Avis délibéré de la mission régionale d'autorité environnementale sur la création d'un data center, par la société Penta Lyon, à Saint-Priest (69)

Avis n° 2026-ARA-AP-2064-N16668

Avis délibéré le 11 juin 2026

Figure 3: Plan des réseaux de chaleur et zones de raccordement source Grand Lyon (source : dossier)

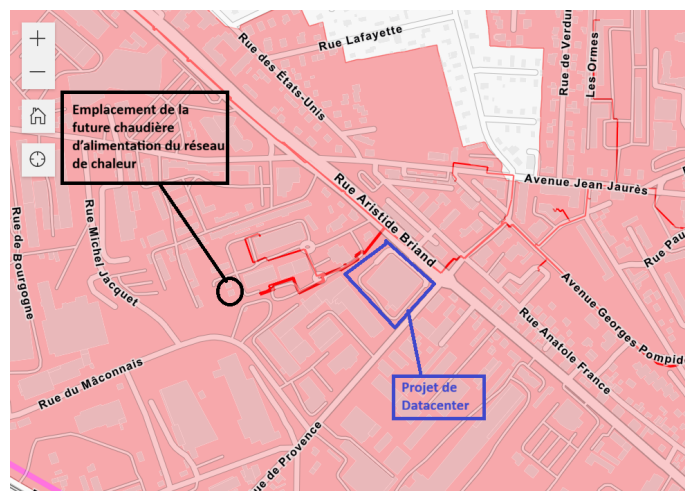
Les raccordements au poste source de Vénissieux et au réseau de chaleur faisant partie du projet, leurs caractéristiques et leurs incidences potentielles sur l'environnement doivent être présentées, et ce même si leur mise en œuvre relève d'une maîtrise d'ouvrage différente, ou d'un autre calendrier, comme le stipule l'article L122-1 du code de l'environnement « *Lorsqu'un projet est constitué de plusieurs travaux, installations, ouvrages ou autres interventions dans le milieu naturel ou le paysage, il doit être appréhendé dans son ensemble, y compris en cas de fractionnement dans le temps et dans l'espace et en cas de multiplicité de maîtres d'ouvrage, afin que ses incidences sur l'environnement soient évaluées dans leur globalité.* ».

L'Autorité environnementale recommande de décrire précisément et d'inclure explicitement dans le périmètre du projet, et donc de l'étude d'impact, le raccordement au réseau électrique et celui au réseau de chaleur, qui sont fonctionnellement liés au projet de data center, et de présenter leur calendrier de réalisation. Elle recommande en outre de confirmer le choix du propane comme fluide réfrigérant.

Figure 6: : Perspectives Depuis le carrefour, depuis la rue Aristide puis de la rue de Provence (source : dossier)

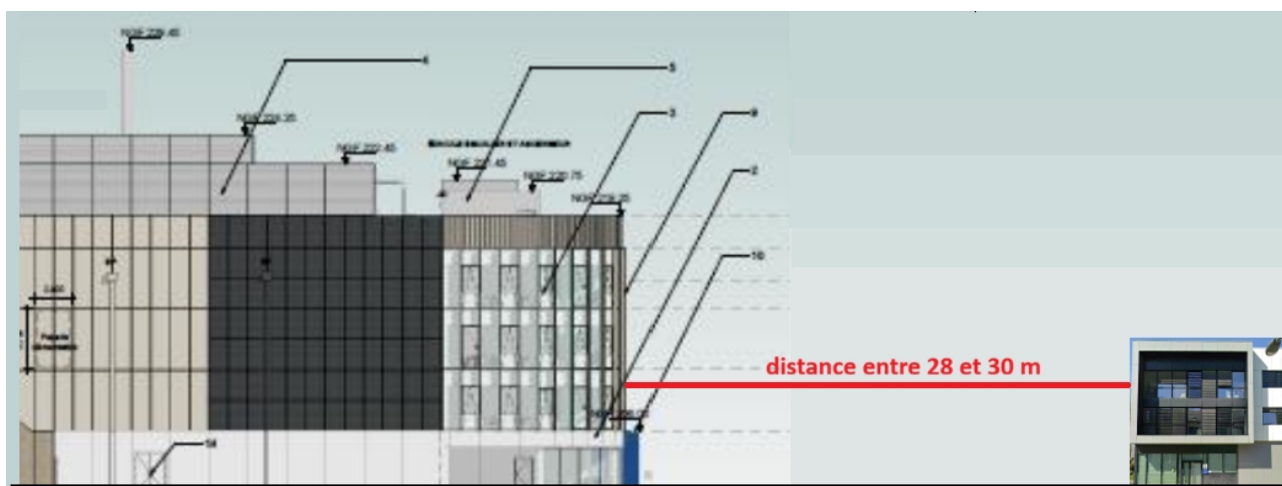
Compte tenu de l'importance du projet, et de son implantation en entrée de commune, l'impact visuel et paysager a été analysé et traité. L'enjeu paysager est fort du fait de la proximité de quartiers résidentiels et du caractère monolithique d'un bâtiment de 80 m de côté et plus de 20 m de haut, qui est très visible depuis les axes urbains, les bâtiments situés de l'autre côté des rues Aristide Briand et de Provence ou des habitations et équipements les plus proches (notamment la plus récente habitation à l'angle à l'angle de la rue Aristide Briand et de la rue Diderot situées à environ 60-70 m en biais). L'emploi de matériaux variés et de rupture pour minimiser l'opacité des très longues façades et les plantations d'arbres¹⁹ sont censés limiter l'effet d'échelle entre la hauteur du

L'éventuel risque d'éblouissement par les panneaux photovoltaïques en façade n'est pas mentionné.

L'Autorité environnementale recommande d'illustrer selon plusieurs axes de vues et à plusieurs échelles l'effet produit par le nouveau bâtiment dans son environnement et de justifier qu'il n'aura pas d'effet éblouissant sur les personnes et conducteurs empruntant les voies adjacentes.
